# COMPTE RENDU

## Projet de liaison par câble - Echange avec les riverains du lotissement des Charmettes - Commune de Fontaine Le 29/06/2022 en salle du Conseil Municipal de la mairie de Fontaine

Cette réunion a été organisée en réponse aux sollicitations des habitants du lotissement des Charmettes au sujet de l'impact du projet de transport par câble sur leur lieu de vie, et notamment du positionnement du pylône n°12.

# Position du pylône n° 12

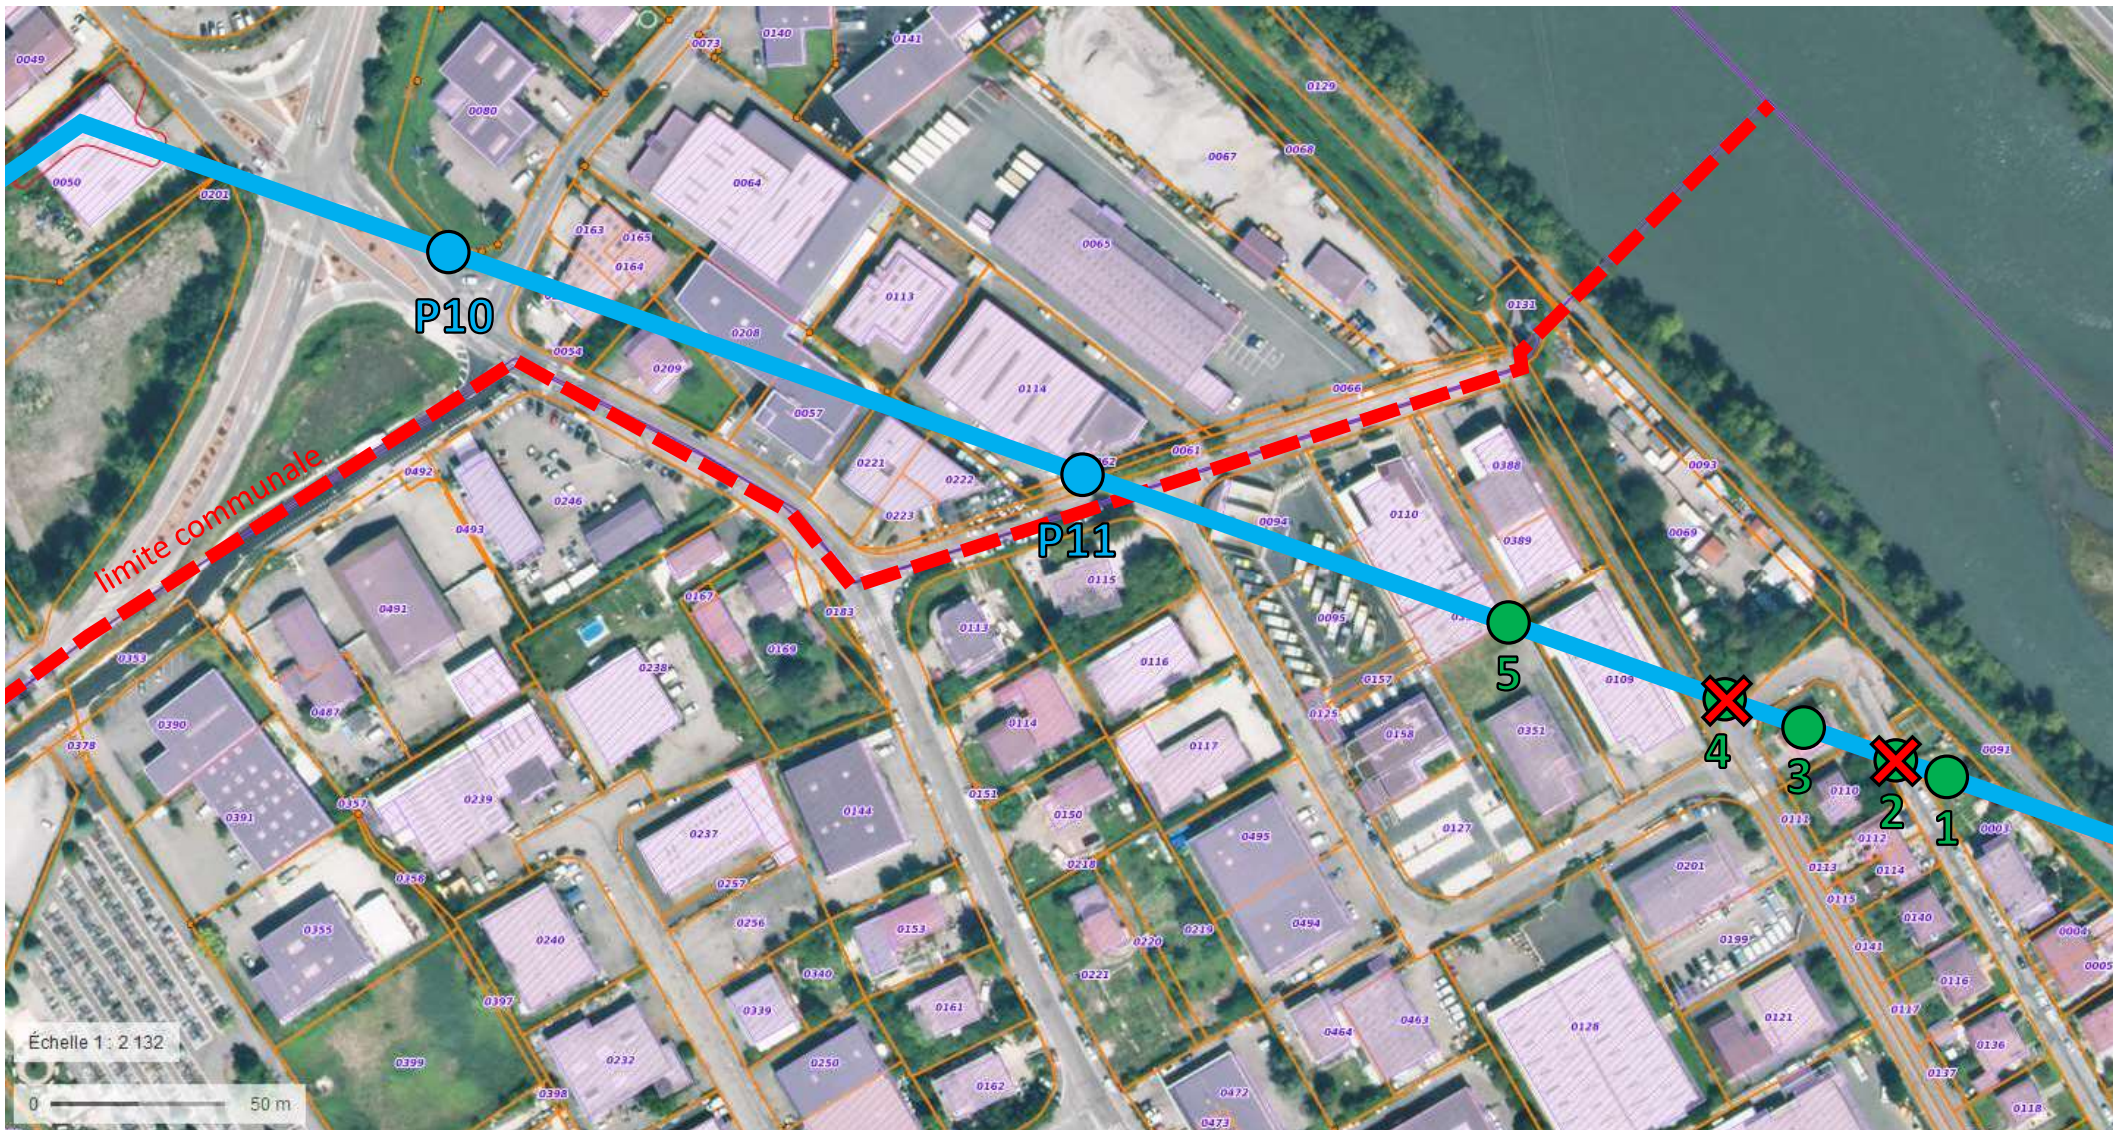
Deux positions ont été écartées en 2021.

# Position du pylône n° 12

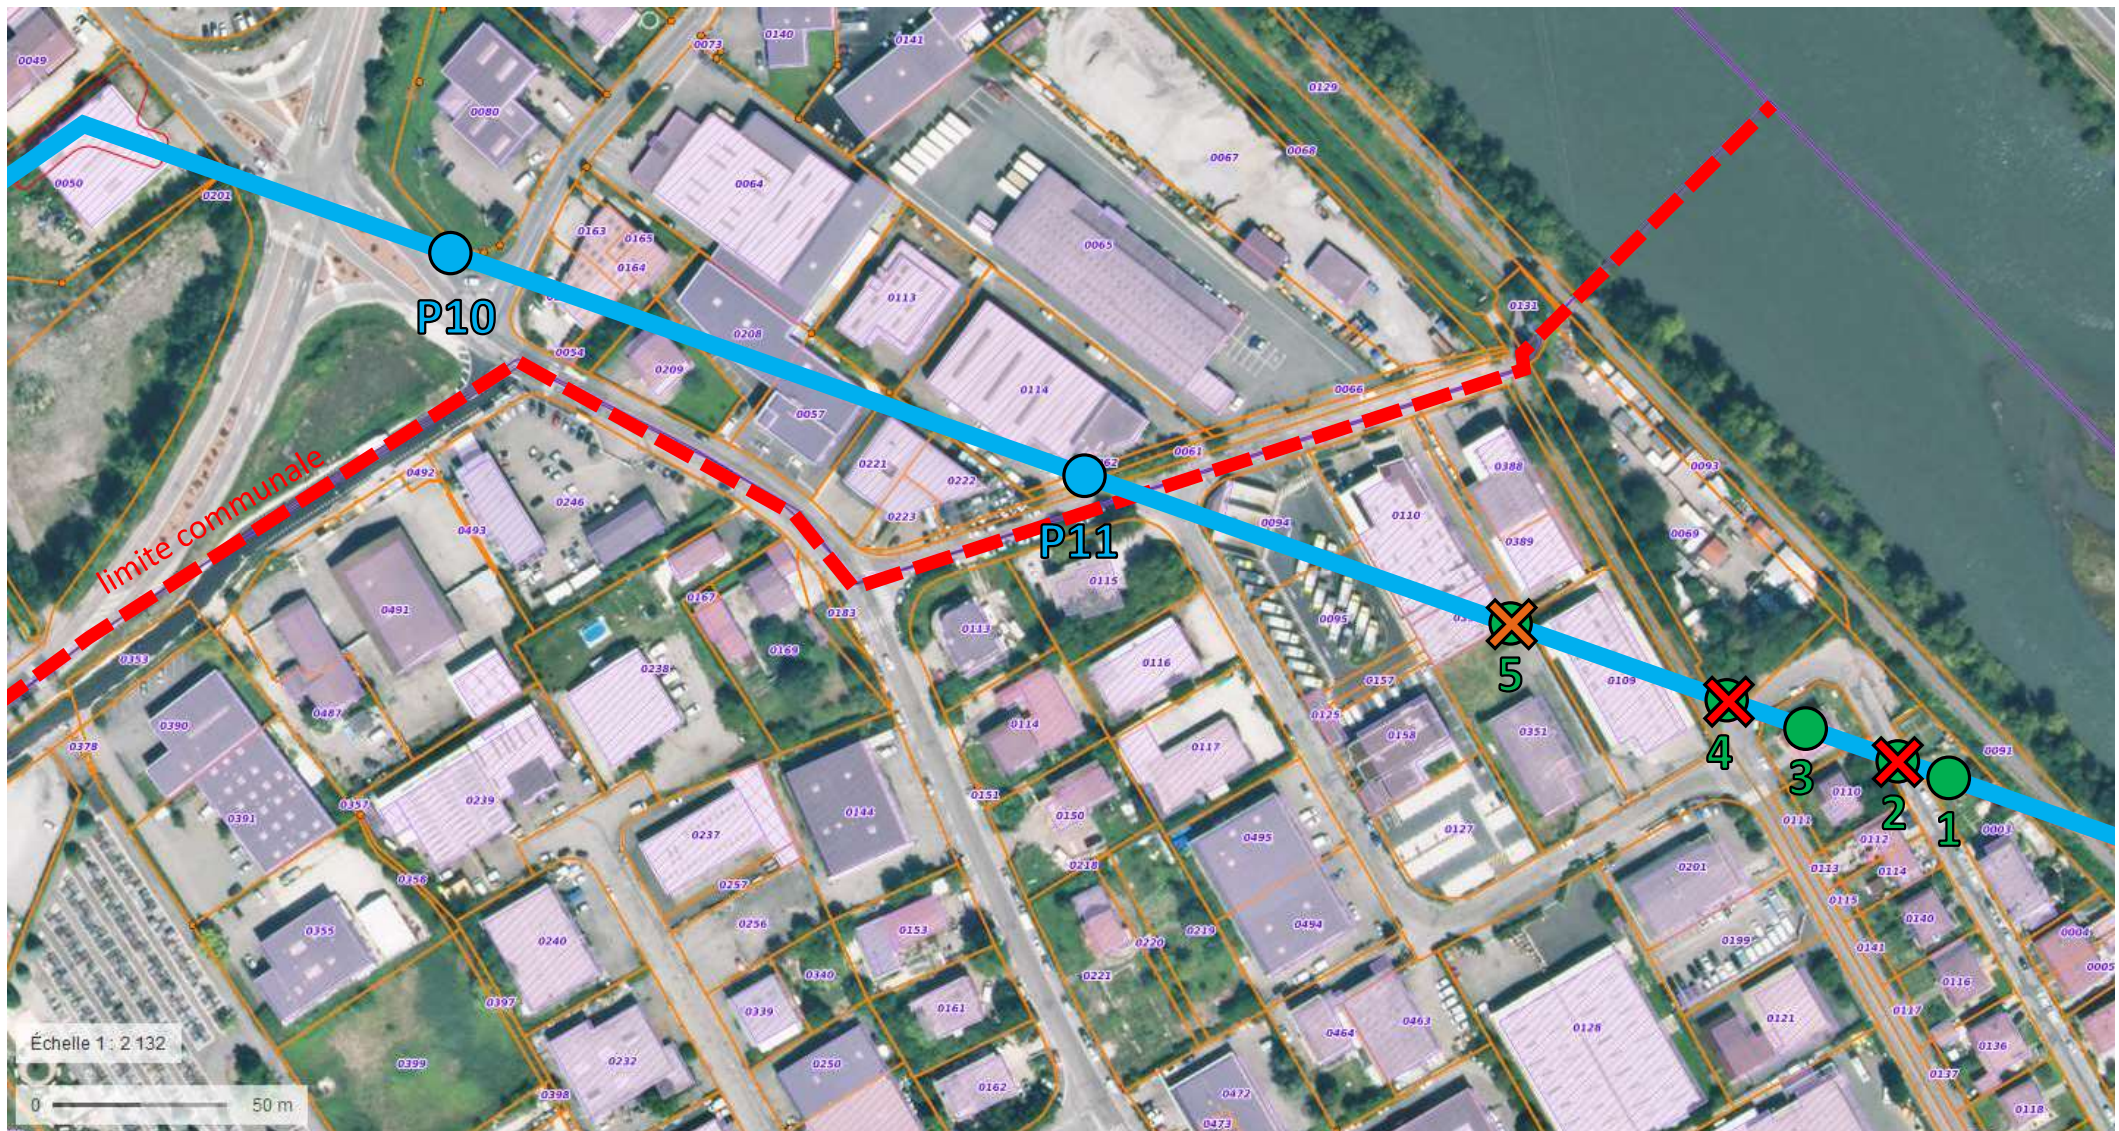
Après analyse approfondie (après concertation de 2021), une autre solution s'avère non faisable.

# Position du pylône n° 12

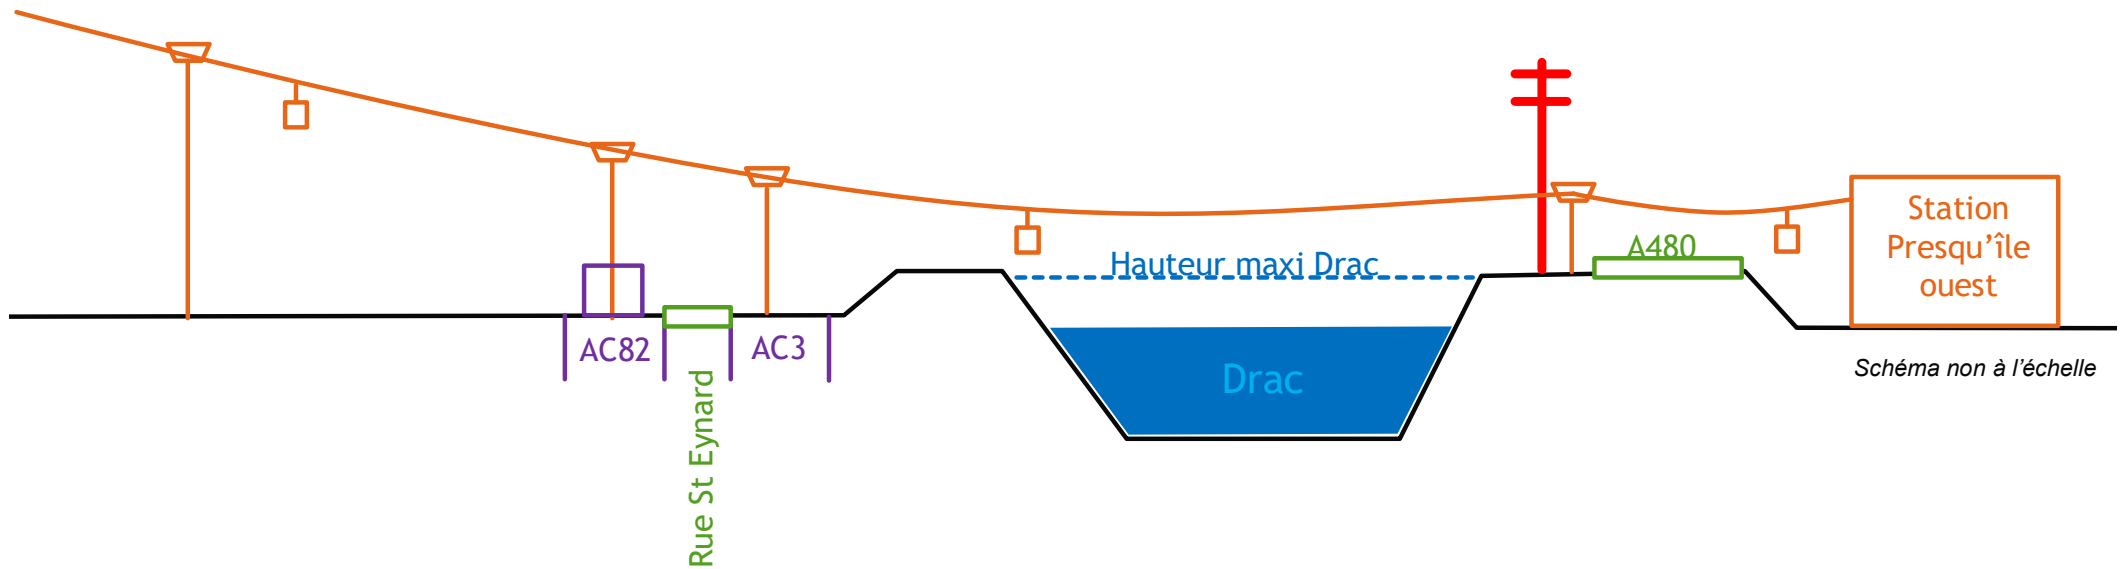
→ Pourquoi plus le pylône est à l'ouest, plus il doit être élevé?

# Position du pylône n° 12

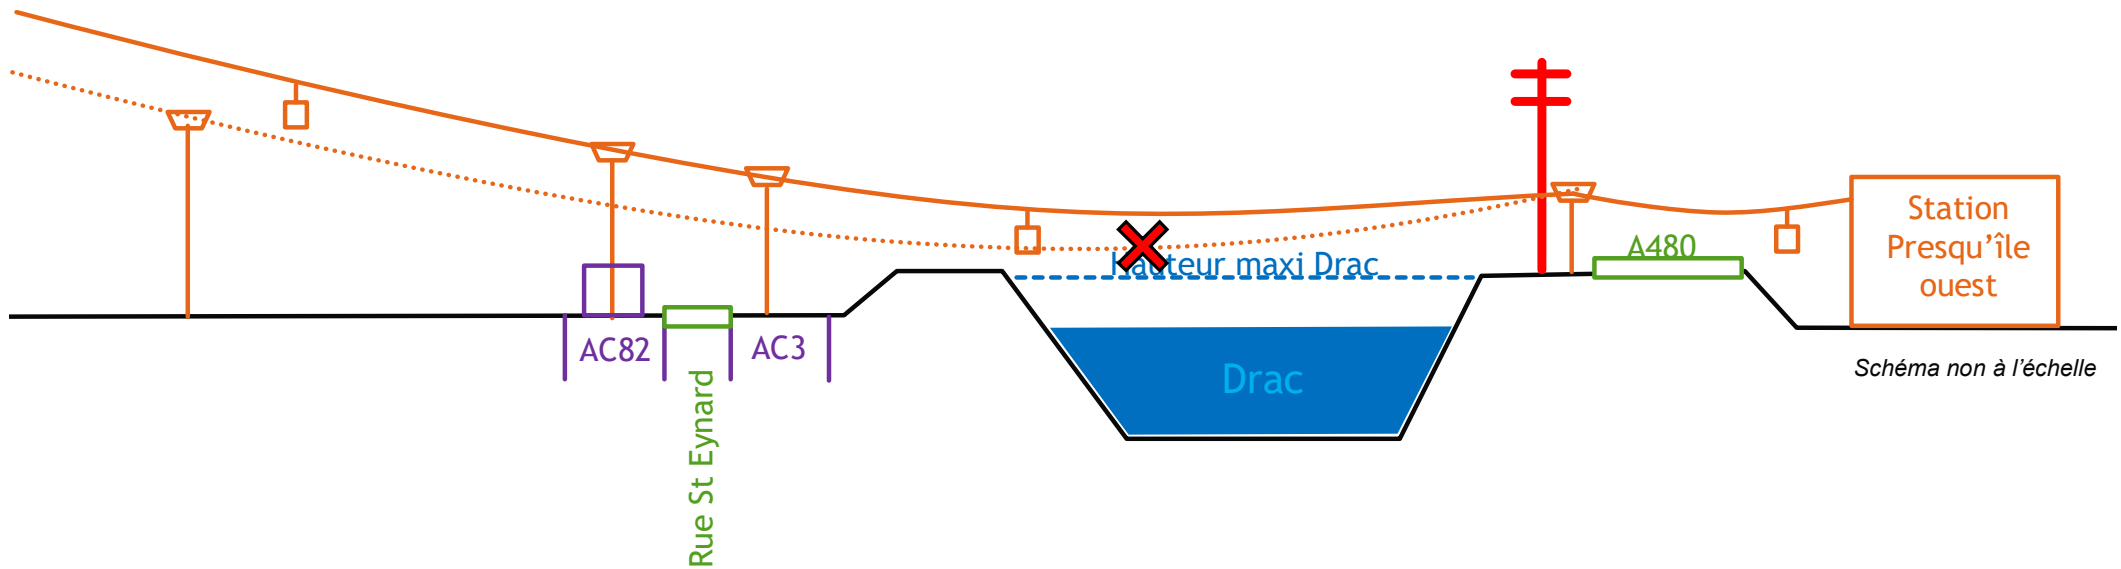
→ Pourquoi plus le pylône est à l'ouest, plus il doit être élevé?

## Travail possible sur la parcelle 82

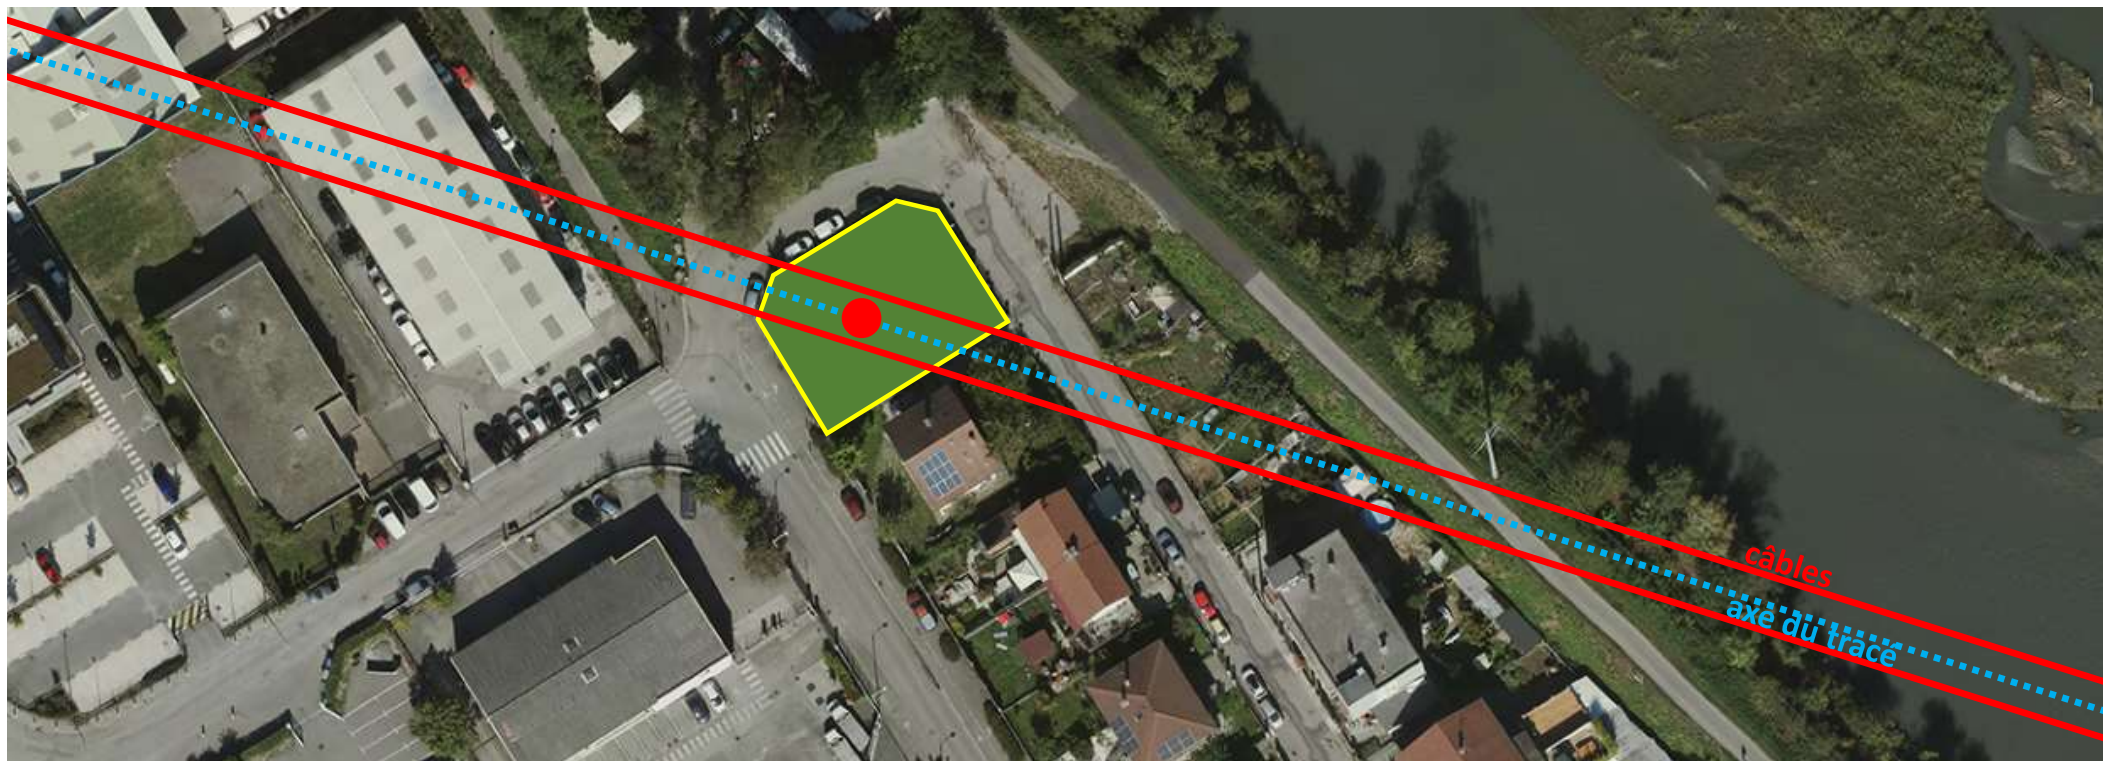
Pour installer le pylône sur la parcelle 82, la déconstruction de la maison est nécessaire.

Quel aménagement envisager ?
